**ФЕДЕРАЛЬНАЯ СЛУЖБА ПО НАДЗОРУ  
В СФЕРЕ ЗДРАВООХРАНЕНИЯ  
(РОСЗДРАВНАДЗОР)**

О новых данных по безопасности  
медицинских изделий,  
регистрационные удостоверения  
№ РЗН 2017/5402,  
№ РЗН 2017/5401,  
№ РЗН 2016/4861

**Сопроводительное письмо**  
**Срочное уведомление о безопасности на местах:**  
**кардиостимуляторы семейства INGENIO™ DR EL и CRT-P (92705305-FA)**  
**и**  
**вызванный водородом ускоренный разряд батареи (92289212-FA)**

**Тема: Уведомление о безопасности на местах** — Высокий импеданс батареи может приводить к переходу в безопасный режим (Safety Mode) кардиостимуляторов INGENIO™, VITALIO™ и ADVANTIO™ и кардиоресинхронизирующих кардиостимуляторов (CRT-P) INLIVEN™, INTUA™ и INVIVE™ (ссылочный номер действия в отношении продукции Boston Scientific: 92705305-FA).

Рисунок 1. Экран программатора с предупреждением о безопасном режиме

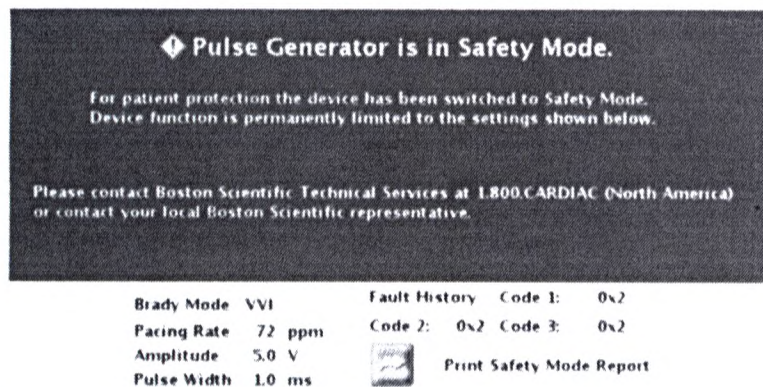
Трансвенозные генераторы импульсов компании Boston Scientific содержат специальное оборудование для поддержки общей архитектуры безопасности. В кардиостимуляторах и CRT-P это оборудование служит для обеспечения резервной стимуляции при возникновении определенных неустранимых или повторяющихся сбоев. Безопасный режим не предназначен для длительной кардиостимуляции. Когда устройство работает в безопасном режиме, это состояние легко обнаружить. При опросе устройства на программаторе отображается экран с предупреждением (рисунок 1). Для устройств, контролируемых посредством коммуникатора LATITUDE, также выводится предупреждение красного цвета о том, что устройство перешло в безопасный режим. Если контроль

устройства отсутствует в течение 14 дней, на странице статуса в коммуникаторе LATITUDE будет отображен статус «не отслеживается». Каждый раз, когда устройство переходит в безопасный режим, пользователям предлагается обратиться в компанию Boston Scientific, а техническая служба порекомендует заменить устройство.
